R.I.271.2.2020

**DO WSZYSTKICH WYKONAWCÓW,
KTÓRZY POBRALI SPECYFIKACJĘ
ISTOTNYCH WARUNKÓW ZAMÓWIENIA**

**" Budowa boiska wielofunkcyjnego oraz obiektów małej architektury w miejscowości
Małujowice, dz. nr 253"**

PRZEKRÓJ POPRZECZNY
A-A

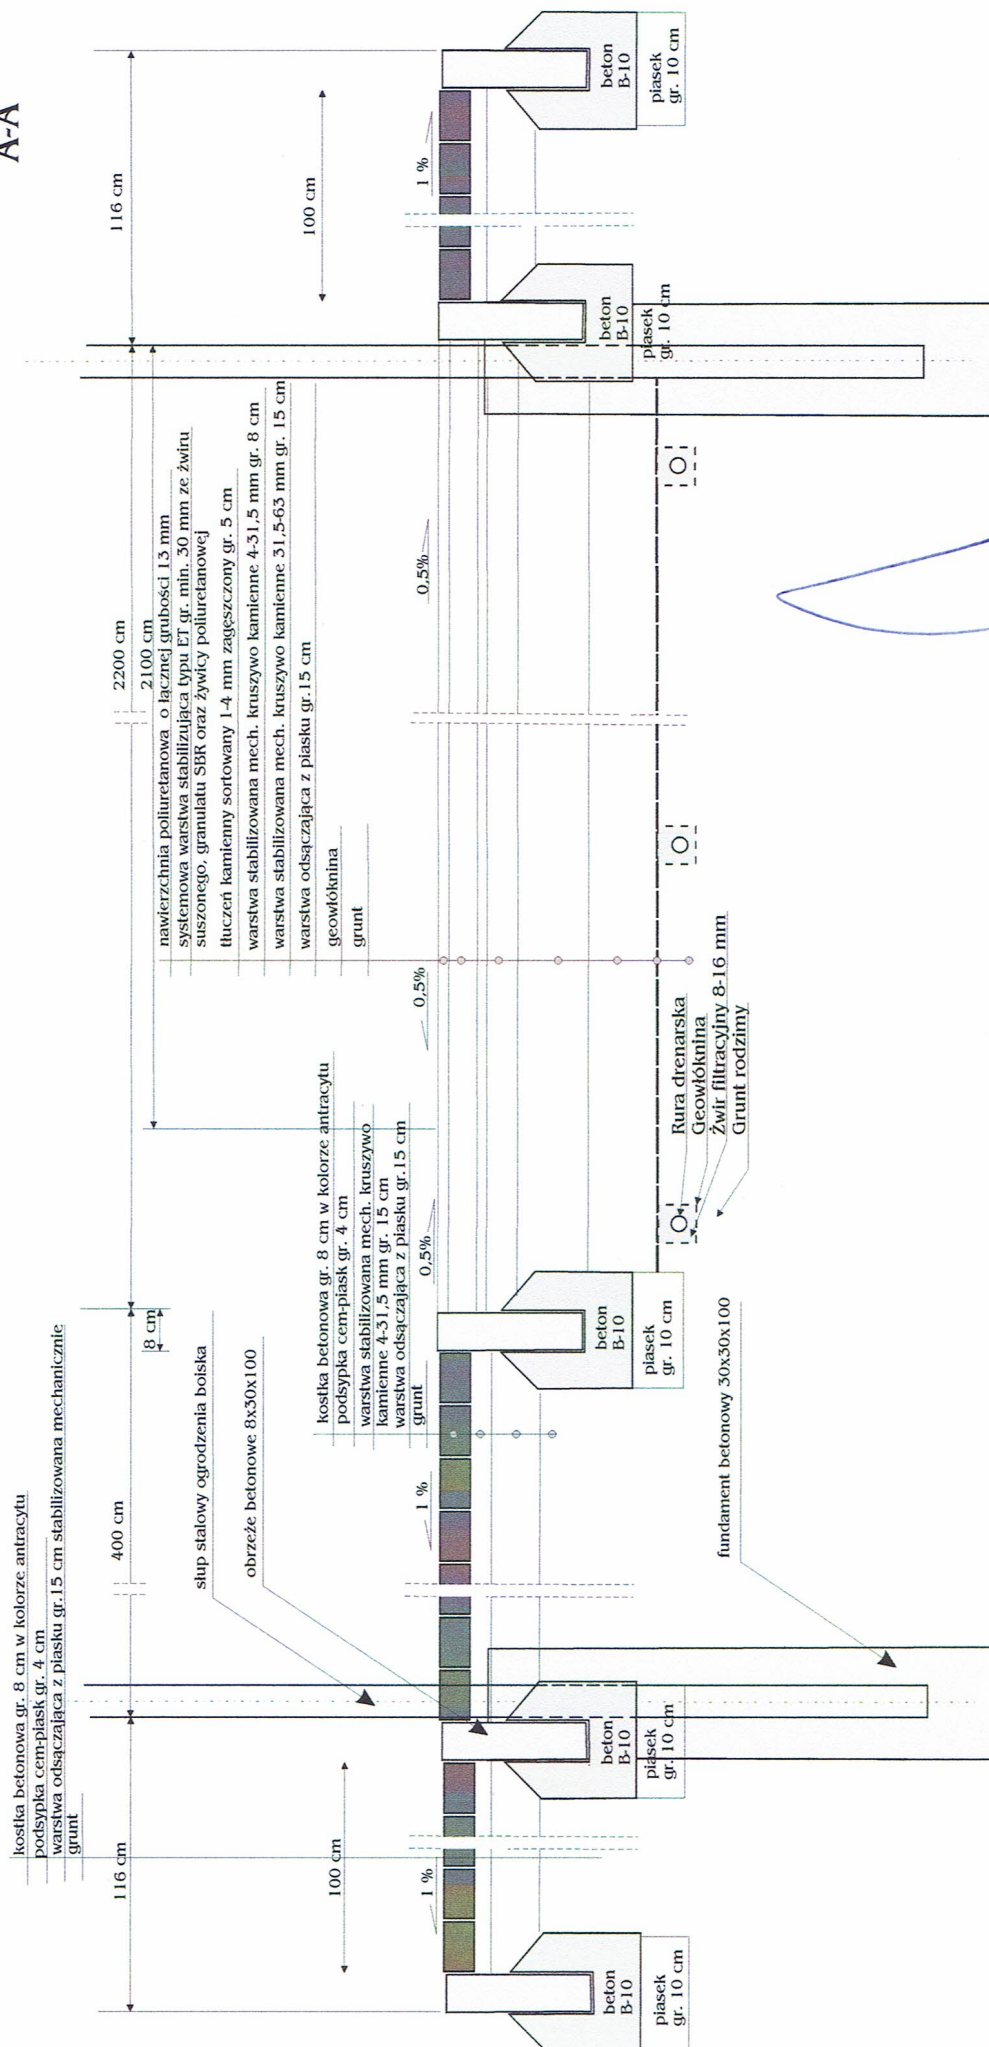
Jaką grubość ma mieć warstwa kruszywa 4-31,5mm pod kostką brukową-wg przedmiaru jest to 5cm, wg przekroju poprzecznego-15cm.

ODPOWIEDZ: Grubość warstwy kruszywa 4-31,5mm pod kostkę betonową 15 cm tak jak na rys.

Ławki MP3

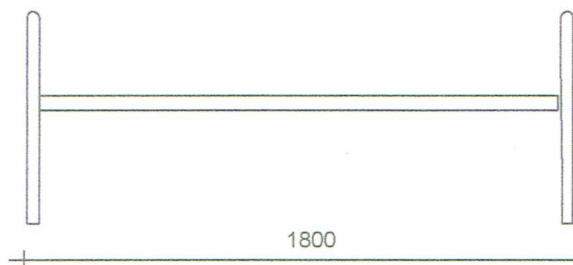
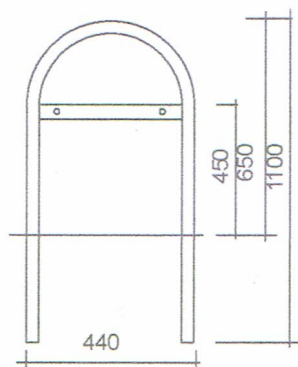
Proszę o przedstawienie ilustracji graficznych ławki podwójnej i kosza betonowego umożliwiające wycenę tych produktów.

ODPOWIEDZ: Projektowane ławki i kosz betonowy należy zastąpić i wycenić jako metalowe wg. zał. rys . 1,2

Ławki oraz kosz w kolorze zieleni tak jak ogrodzenie
